**CVE-2017-11358** *Aprobación definitiva de la 5ª Modificación del Estudio de Detalle de la Unidad de Actuación Los Alcatraces.*

**UNIDAD DE ACTUACIÓN "LOS ALCATRACES"  
MODIFICADO DE ESTUDIO DE DETALLE EN LA  
PARCELA Nº2  
(Revisión 3ª, junio 2017)**

*Unidad de Actuación "Los Alcatraces". Modificado de Estudio de Detalle en la Parcela nº2 Rv.3*

Esquema de la modificación propuesta

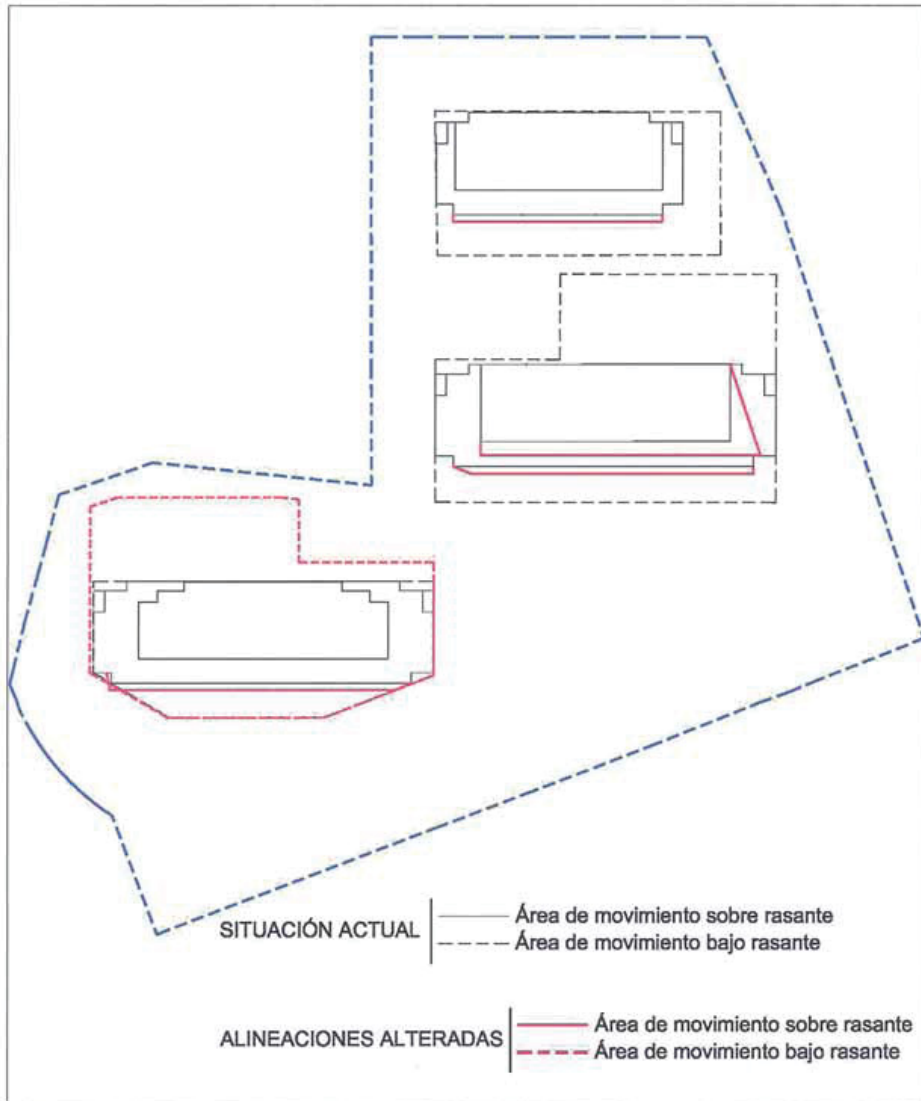
La modificación propuesta tiene por objeto fundamental reflejar la traza del viario interior que permite el acceso Área nº4, toda vez que la plataforma en la que se pretende implantar el cuerpo edificado dista más de 75 metros de vial público que pueda servir de acceso, siendo el Estudio de Detalle el instrumento que permite variar la longitud del viario a recorrer, tal como señala el punto 2 del artículo 4.4.2 de las Normas urbanísticas del vigente Plan General de Ordenación Urbana.

El vial trazado arranca en la calle Ernest Lluch a la cota +27 y permite alcanzar la plataforma del Área nº4 (cota +20,50) a través de un desarrollo de 82 metros de longitud, con lo que resulta una pendiente media inferior al 8%. El Proyecto de edificación precisará las características de este vial que deberá cumplir las especificaciones del punto 14 del artículo 5.6.2 de las Normas Urbanísticas del vigente Plan General de Ordenación Urbana.

Se ajustan, además, ligeramente las áreas de movimiento de las edificaciones sobre rasante y se amplían las áreas de movimiento de los garajes.

Dicha Modificación se representa gráficamente en la figura adjunta y lleva consigo la modificación de la ficha del apartado 7 de la Memoria y de los planos de *Alineaciones y rasantes, Perfiles longitudinales y Perfiles transversales de edificios y Modelado del terreno*.

Ficha del apartado nº7. Redacción modificada

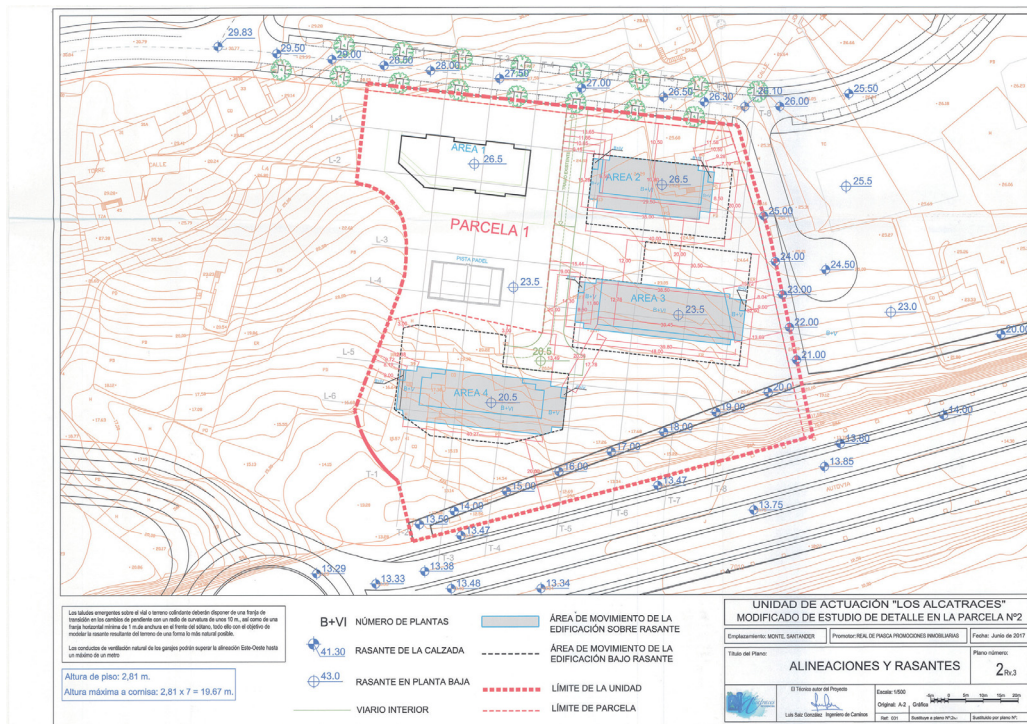
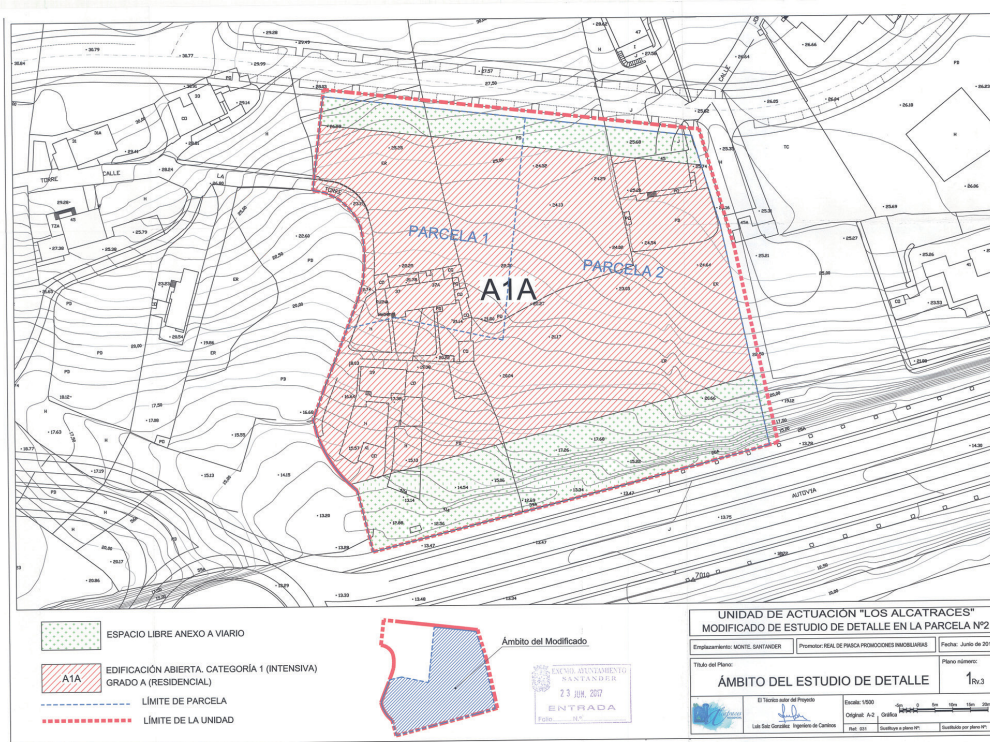
PARCELA-2		
PARÁMETRO	PLAN GENERAL	ESTUDIO DE DETALLE
Superficie edificable (m <sup>2</sup> )	8.411,29	8.411,29
Altura de la edificación (nº de plantas)	7 máx; 5 min.	Bajo + VI (7 plantas)
Frente mínimo de parcela (m)	25	47,3
Fondo mínimo (m)	30	56
Separación mínima a frente de parcela (m)	H/2; 4 m	10,50
Separación mínima a linderos (m)	H/2; 6 m	8,04 <sup>(1)</sup>
Ocupación de la parcela ( % )	40	21,01
Círculo inscribible mínimo (diámetro en m)	25	>60
Fondo máximo (m) <sup>(1)</sup>	90	< 70
Fondo edificación máximo (m)	25	15,28
Longitud edificación máxima (m)	55	48,00
Rectángulo envolvente máximo (m x m)	55 x 55	15,28 x 48,00
